ZIE BIJZONDERE
VOORWAARDE(N)

AANVRAAG TOT OMGEIVINGSVERGUNNING Verbouwen van een meergezinswoning Nijverheidstraat 102 9040 Sint-Amandsberg		HDMA HOFFMAN DE MEULEMEESTER ARCHITECTEN	
INPLANTING - nieuwe toestand		ARCHITECT HDMA Hippoliet Persoonsstraat 37 9050 Gentbrugge 0472 99 38 29 (Anke) 0479 17 05 83 (Andrea)	
0 1 2 5 10 schaal: 1:200 alle maten worden uitgedrukt in cm		 datum: 15/06/2025	
		OPDRACHTGEVER Sarah D'Hondt - Wim Floré Nijverheidstraat 102 9040 Sint-Amandsberg

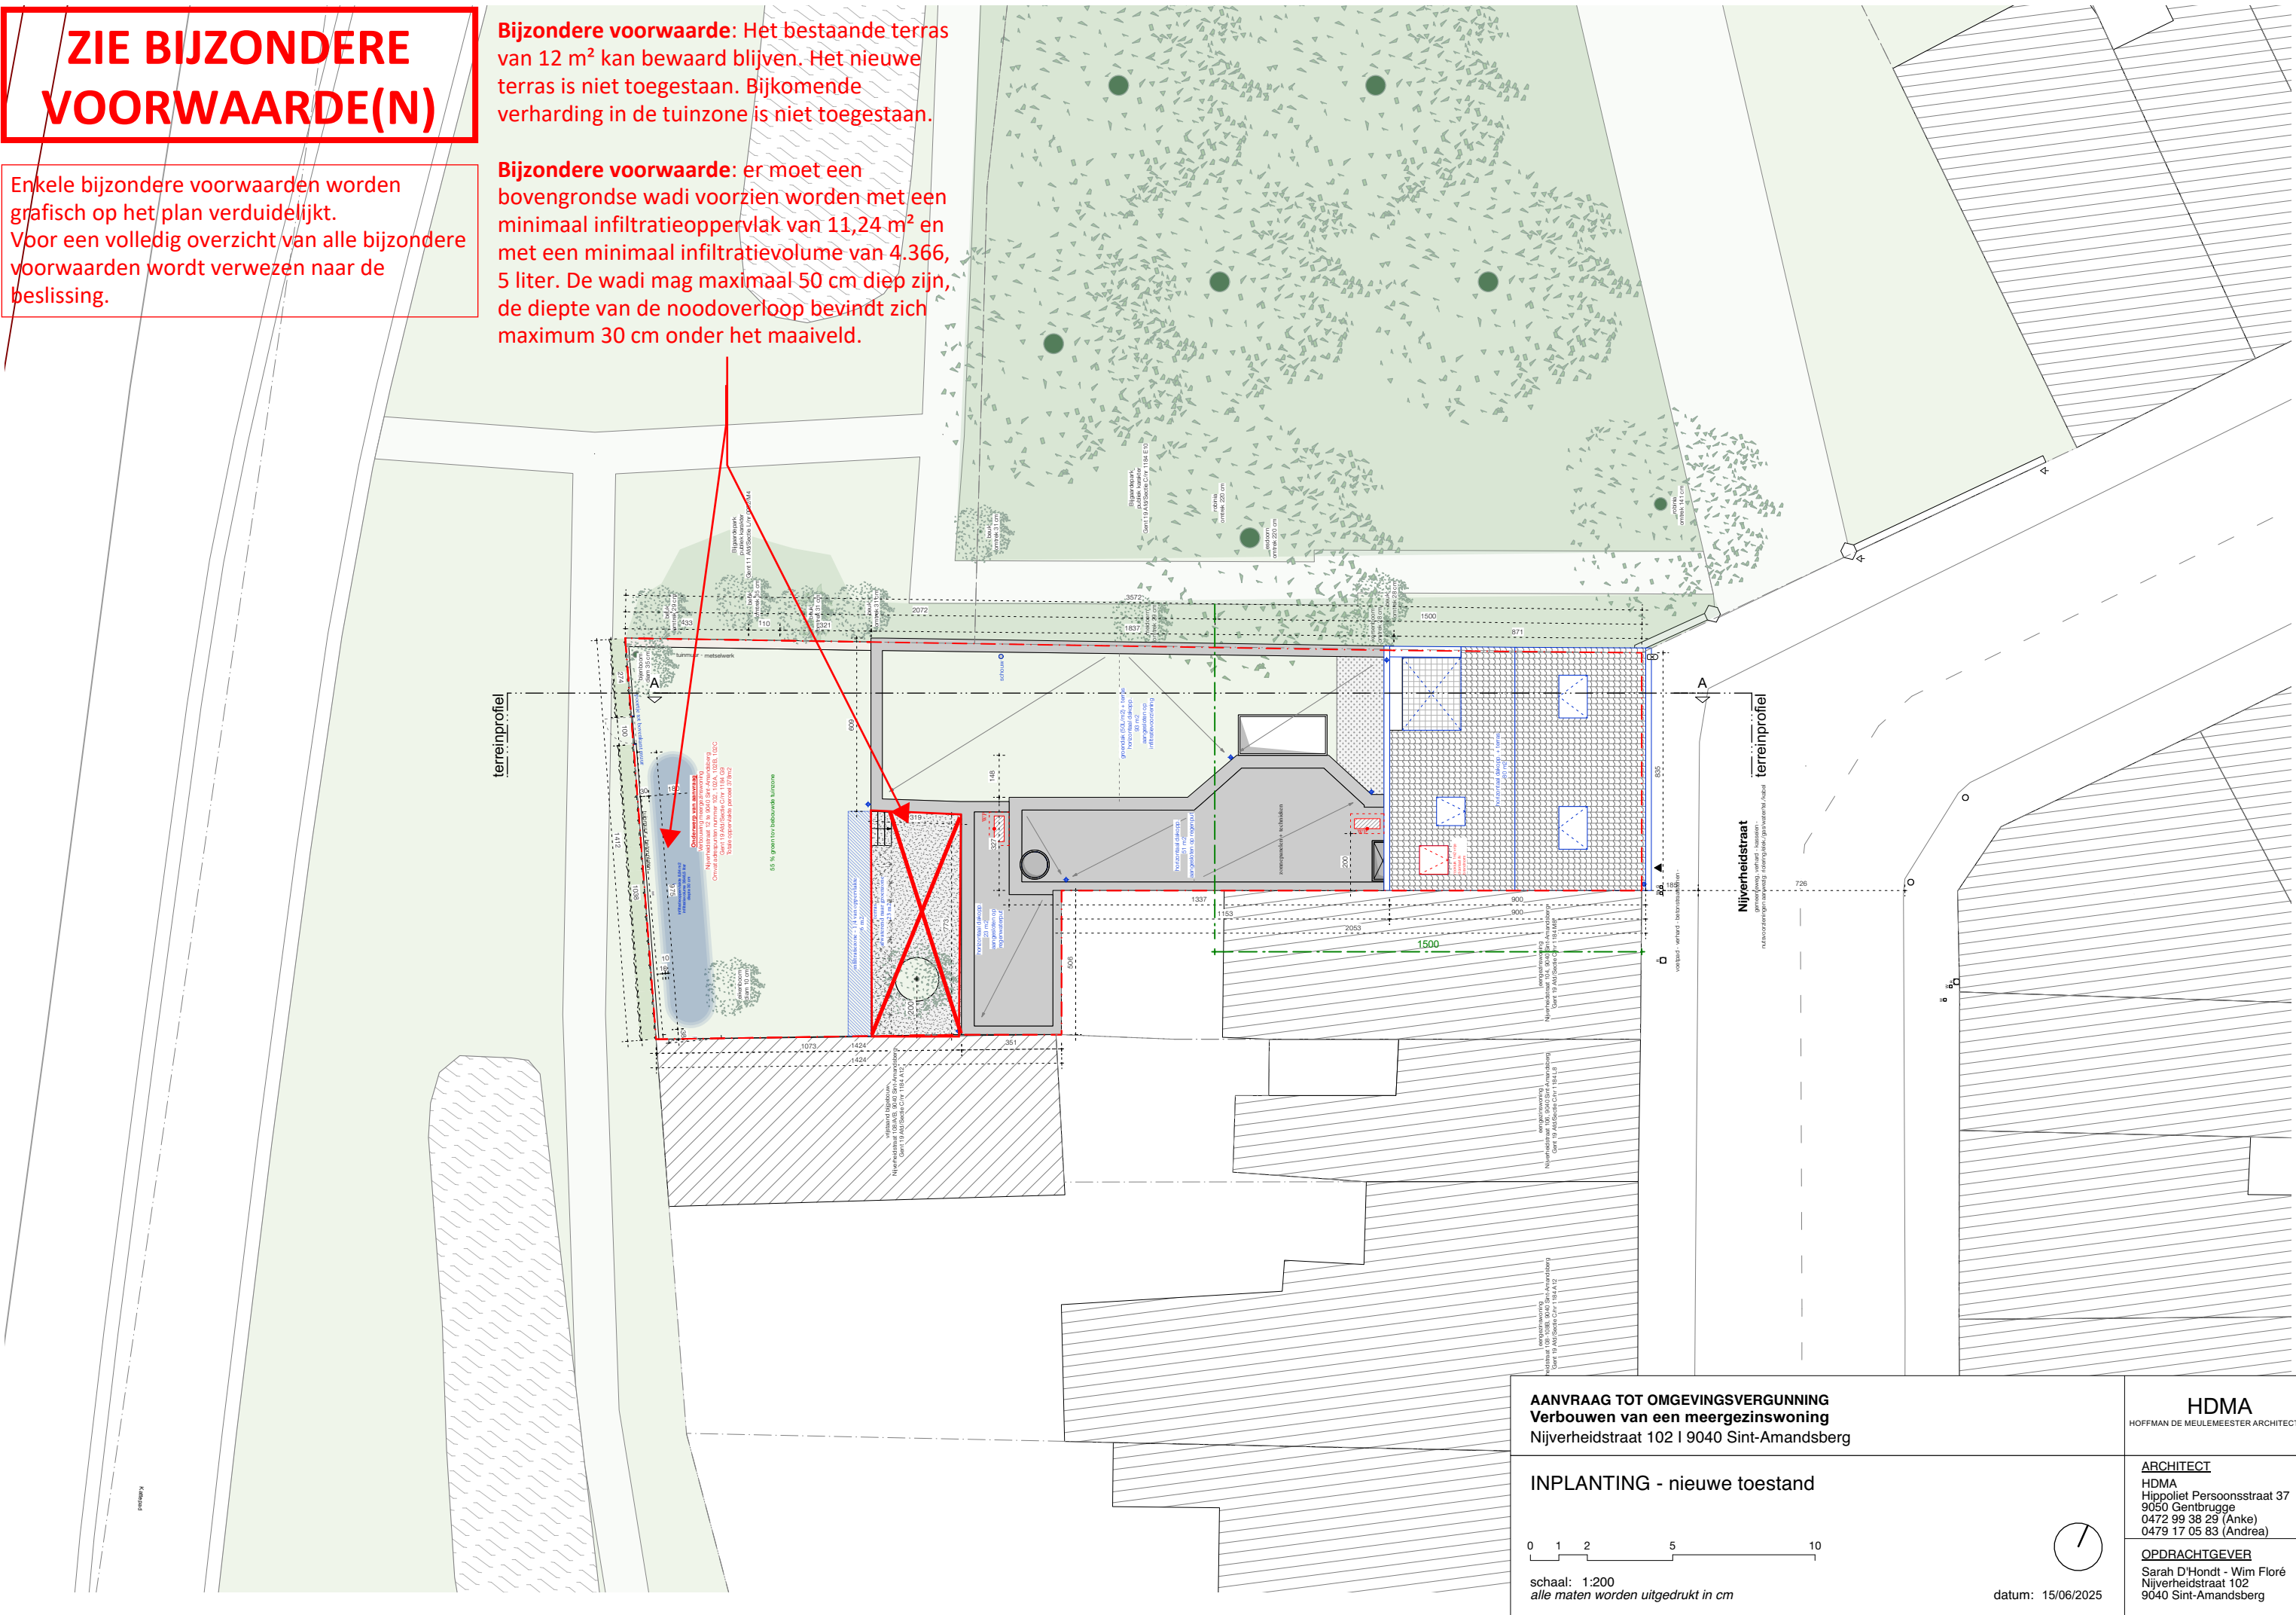
Bijzondere voorwaarde: Het bestaande terras van 12 m² kan bewaard blijven. Het nieuwe terras is niet toegestaan. Bijkomende verharding in de tuinzone is niet toegestaan.

Bijzondere voorwaarde: er moet een bovengrondse wadi voorzien worden met een minimaal infiltratieoppervlak van 11,24 m² en met een minimaal infiltratievolume van 4.366,5 liter. De wadi mag maximaal 50 cm diep zijn, de diepte van de noodoverloop bevindt zich maximum 30 cm onder het maaiveld.
